## 改善箇所説明図

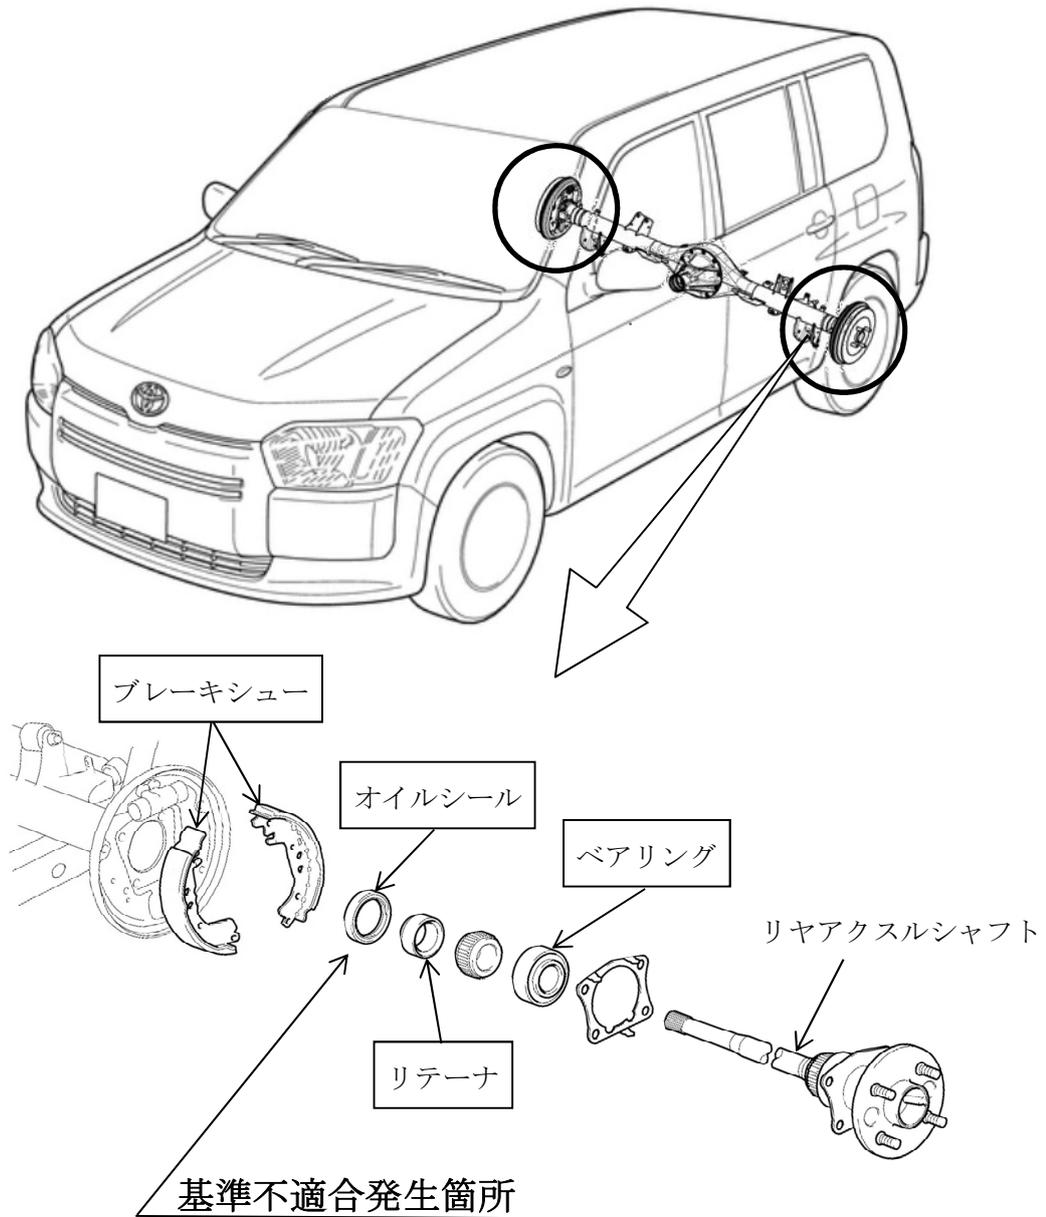
4輪駆動車のリヤアクスルにおいて、オイルシールの材質が不適切なため、低温環境下での使用により、当該シールリップ部が異常摩耗することがある。そのため、デファレンシャルオイルが漏れ、最悪の場合、漏れたオイルがブレーキシューに付着して制動力が低下するおそれがある。

全車両、オイルシールを対策品に、リテーナを新品に交換する。また、ベアリングおよびブレーキシューを点検し、オイル付着がある場合はベアリングもしくはベアリングおよびブレーキシューを新品に交換する。
